**A) Beabsichtigte Überplanung des Bereichs  
Fritz-Schäffer-Straße 9  
(Grundstück Flst. Nr. 1800/14, Gemarkung Perlach)  
Fritz-Schäffer-Straße (nördlich),  
Adenauerring (nordöstlich),  
Ständlerstraße (südlich),  
Albert-Schweitzer-Straße (westlich)  
(Änderung des Bebauungsplans Nr. 57bi,  
Teiländerung der Bebauungspläne Nr. 57x und Nr. 57ba)**

- Eckdatenbeschluss -

**Sitzungsvorlage Nr. 20-26 / V 05852**

der Bezirksausschuss 16 Ramersdorf-Perlach hat in seiner Sitzung am 05.05.2022 nach Vorberatung in der zuständigen, informellen Arbeitsgruppe für die Themenbereiche Bauvorhaben, Stadtplanung und Stadtteilentwicklung folgende Stellungnahme mehrheitlich beschlossen:

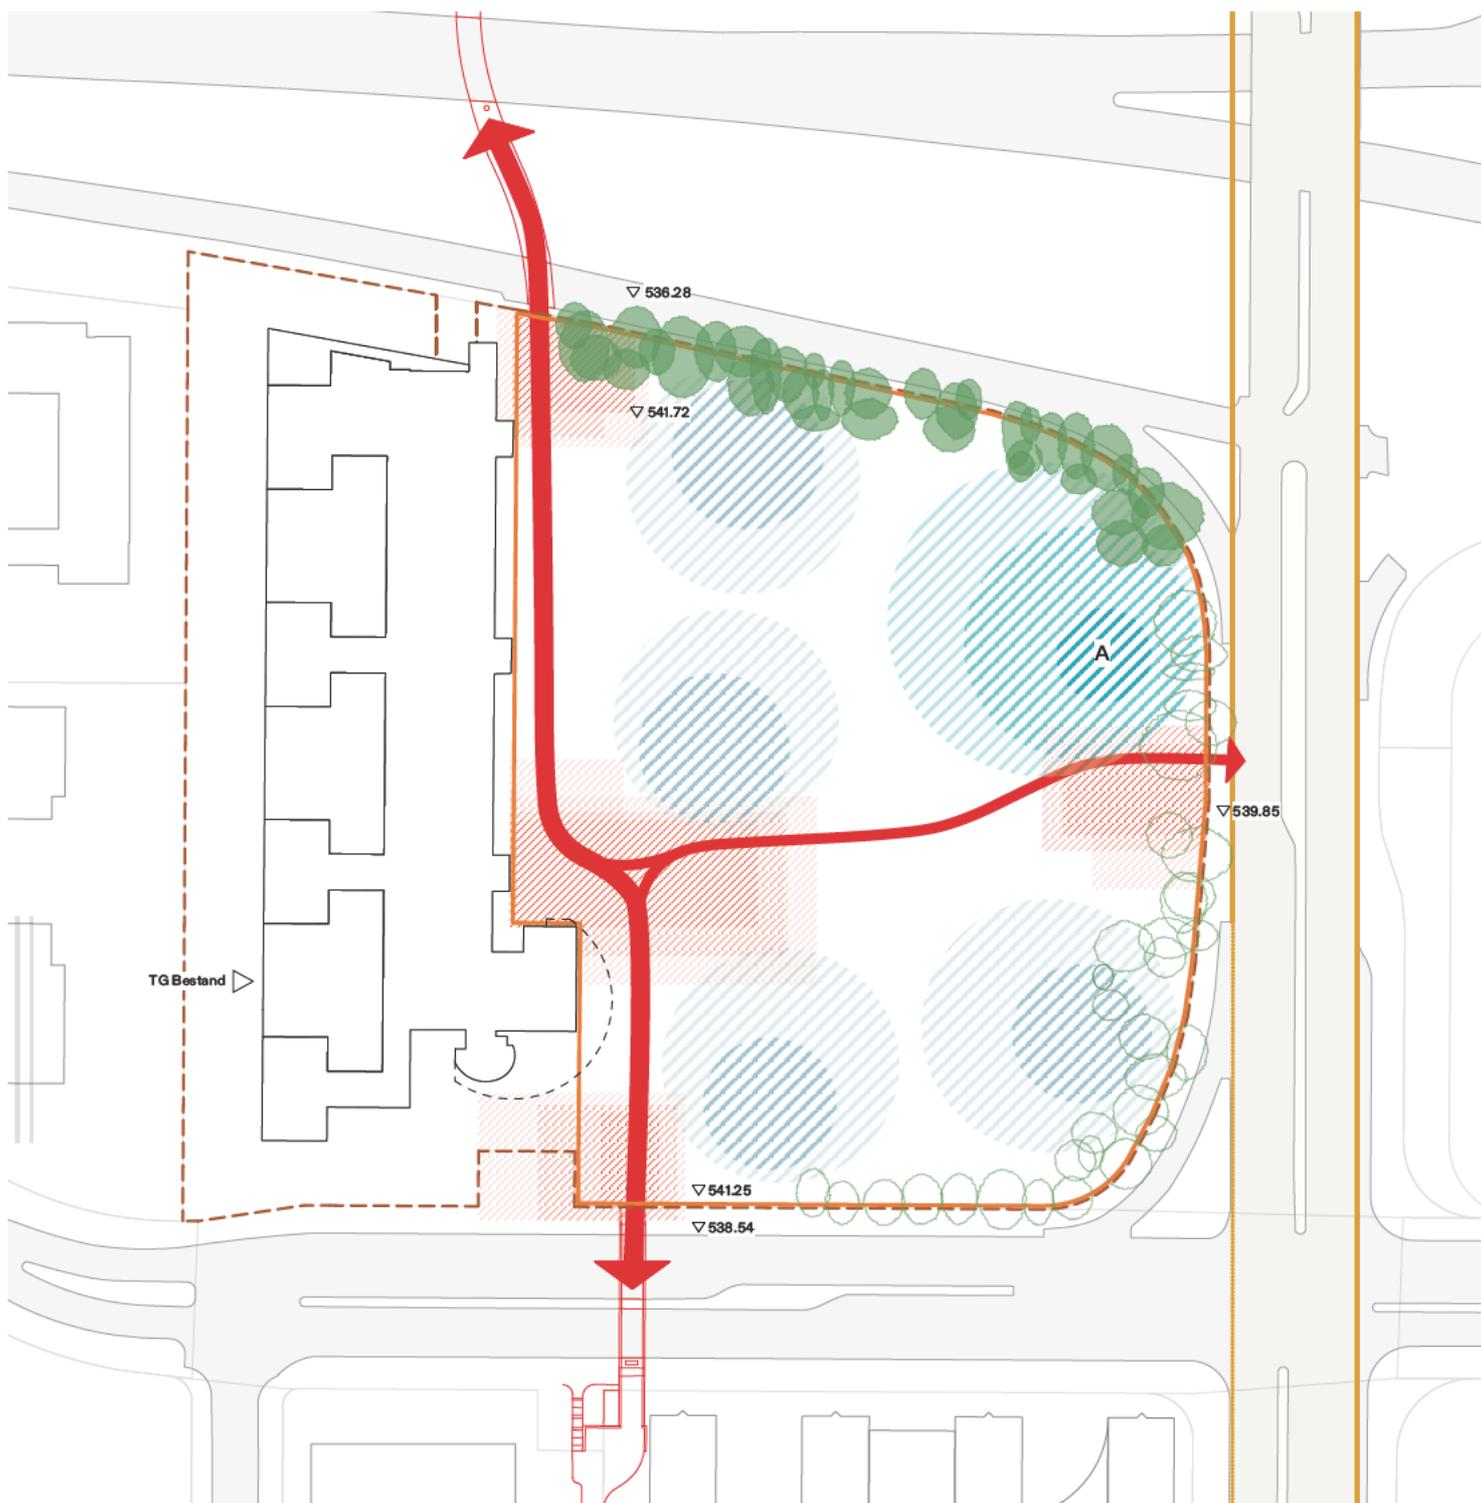
3. Eine Berücksichtigung und Einbindung einer eventuell an der Ständlerstraße zu planenden Trambahnverbindung.
4. Eine großzügige Durchwegung des Gebiets von West nach Ost und von Süd nach Nord.

5. Eine besondere Beachtung der „*Perlacher Brücken*“, die in die bestehenden und neu zu planenden Verbindungen nicht nur mit einzubeziehen, sondern im Zuge der Planungen weiterzuentwickeln, zu gestalten, im Zuge der Durchwegung auszubauen (ggf. auch in West-Ost Richtung über die Albert-Schweitzer-Straße) und zu sanieren sind.

8. Eine kritische Hinterfragung und nochmalige Prüfung, ob tatsächlich Hochpunkte mit maximal 60 m in dem Gebiet nicht nur möglich, sondern auch sinnvoll sind. Derartige Vorgaben mit „maximal 60 m“ werden erfahrungsgemäß vollständig ausgenutzt. 60 m werden aber derzeit von der Mehrheit der Arbeitsgruppe als für das Gebiet als deutlich zu hoch angesehen.

9. Die Vermeidung von „Schluchtenbildungen“ und die Einhaltung nicht nur der notwendigen, sondern für eine gute Belichtung und Frischluftzufuhr sinnvollen Abstandflächen.
